Poznań, dnia 31 marca 2021 roku

prowadzonego w trybie przetargu nieograniczonego o wartości zamówienia powyżej progu unijnego na dostawę wyrobów medycznych.
Ogłoszenie o zamówieniu opublikowane w Dzienniku Urzędowym Unii Europejskiej
w dniu 17.03.2021 roku, pod numerem: 2021/S 053 - 132738

WYJAŚNIENIE NR 1 TREŚCI SPECYFIKACJI WARUNKÓW ZAMÓWIENIA

Część – 47

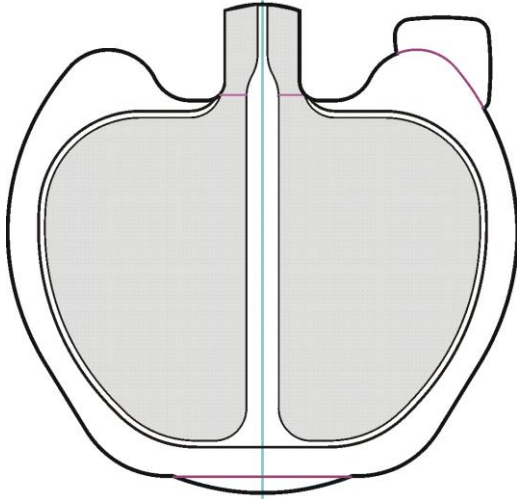
Poz. 1 – czy Zamawiający dopuści elektrody bierne w kształcie jabłka o rozmiarze 15,1 x 15,7 cm ?

- zaokrąglone krawędzie powodują skuteczniejsze rozproszenie prądu pozwalając utrzymać chłodne połączenie pomiędzy elektrodą i pacjentem
- wystający żel eliminuje ryzyko wystawiania aluminiowej części elektrody
- miękki żel jest łagodny dla skóry i powoduje lepsze przyleganie elektrody dając bardziej efektywny kontakt elektryczny
- uniwersalna w zastosowaniu: od dzieci do dorosłych
